MINISTERIO DE DEFENSA NACIONAL
POLICÍA NACIONAL
METROPOLITANA DE CÚCUTA
GRUPO DE CONTRATOS

No. GS-2024- 087945 **/ AREAD - GRUCO - 20.1.**

Asunto: respuesta a observación del proceso PN MECUC SA SI 007 2024.

En atención a la solicitud a la observación allegadas dentro del proceso PN MECUC SA SI 007 2024 cuyo objeto es "ADQUISICIÓN, INSTALACIÓN Y PUESTA EN FUNCIONAMIENTO DE VIDEOWALL PARA LA SALA CIEPS DEL COMANDO DE LA POLICIA METROPOLITANA DE CÚCUTA" de manera atenta y respetuosa me permito informar lo siguiente:

MATERIAL FOTOGRAFICO

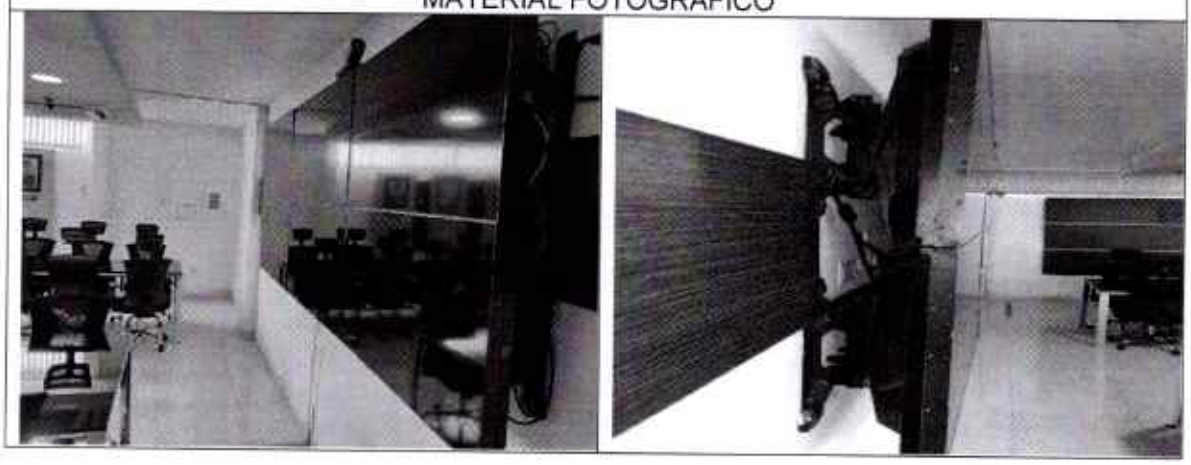
Para estimar el costo de la cometida eléctrica, se solicita a la entidad indicar la distancia aproximada entre el tablero eléctrico a la ubicación de la nueva pantalla.
Se solicita a la entidad registro fotográfico de la pared donde están los equipos actualmente, con el fin de calcular el costo estimado de los conectores, accesorios, resane de muro y demás componentes que se puedan requerir.

La distancia aproximada del tablero eléctrico a los equipos a instalar es de 10 mts.

MATERIAL FOTOGRAFICO

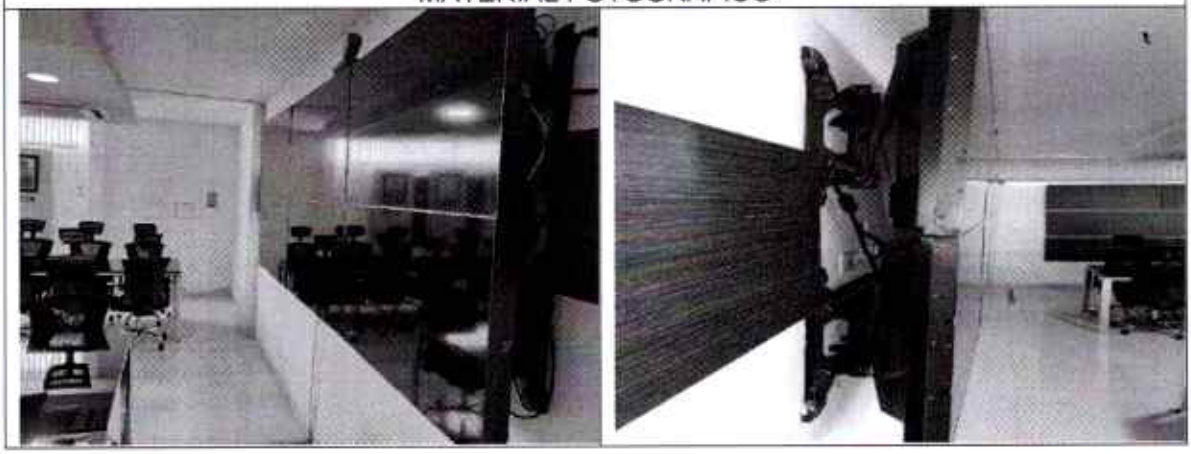
OBSERVACIÓN N°5: Solicitamos a la Entidad pueda facilitar un registro fotográfico donde se evidencie el lugar en cual se realizará la instalación de la pantalla LED.
